Krycí list ZBV

Název a evidenční číslo Stavby: III/1096 Čtyřkoly, rekonstrukce mostu ev.č. 1096-1		Číslo SO/PS / / číslo Změny SO/PS: 221 / 2	Číslo ZBV: 3.3
Název stavebního objektu/provozního souboru (SO/PS): Rekonstrukce mostu ev.č. 1096-1			
Objednatel: Krajská správa a údržba silnic Středočeského kraje, příspěvková organizace Zborovská 81/11, 150 00 Praha 5, Smíchov IČ: 00066001			
Zhotovitel: Společnost Čtyřkoly most <u>zastoupená vedoucím společníkem:</u> SILNICE GROUP a.s. Na Florenci 2116/15, Nové Město, 110 00 Praha 1 IČ: 62242105 <u>druhý společník:</u> Společnost T.A.Q. s.r.o. Fetrovská 1002/59, 160 00 Praha 6 IČ: 28868781			
Rekapitulace ZBV č. 3 dle Skupin 1, 2, 3, 4, 5			
část ZBV č.	Cena navrhovaných Změn záporných	Cena navrhovaných Změn kladných	Cena navrhovaných Změn záporných a Změn kladných celkem

Změnový list

III/1096 Čtyřkoly, rekonstrukce mostu ev.č. 1096-1

Skála strana Pyšely – výkop pro základ OP4

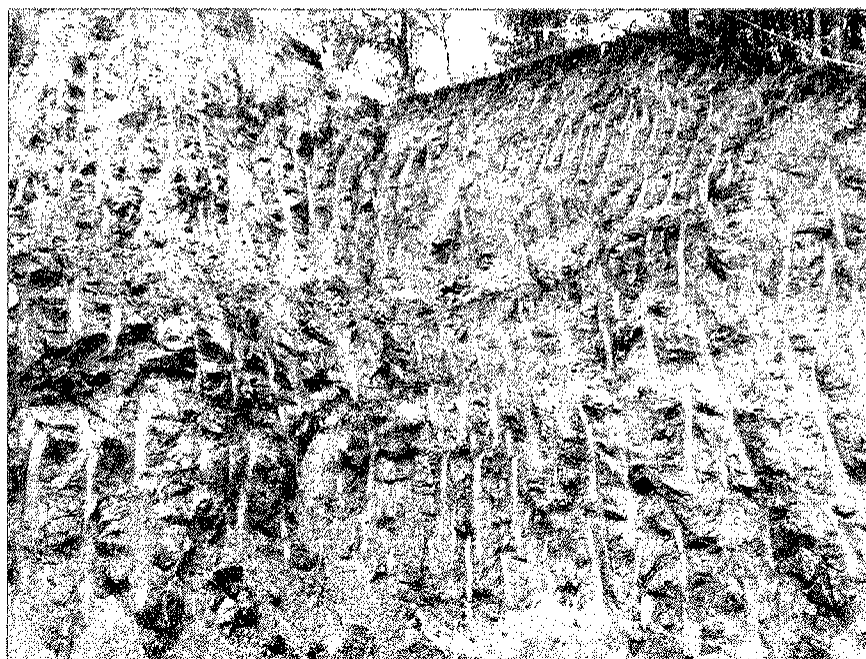
Při provádění zemních prací bylo zjištěno, že třída těžitelnosti zemín uvažovaná v PDPŠ neodpovídá skutečnosti. Na základě toho byl přizván znalec z oboru geologie, který vypracoval znalecký posudek klasifikace těžitelnosti zemín (v příloze ZBV), z jehož závěru vyplývá, že více jak 75% horniny odpovídá z hlediska těžitelnosti a rozpojitelnosti třídě III. ve smyslu ČSN 73 6133. Z tohoto důvodu bylo částečně množství v položkách vykopávek přeřazeno z tř. I do tř. III.

Dle odborného odhadu převyšuje vytěžený profil více jak 75% vyšší třídy těžitelnosti, považuje se tudíž celý sledovaný profil za třídu III. z hlediska těžitelnosti a rozpojitelnosti ve smyslu ČSN 73 6133.
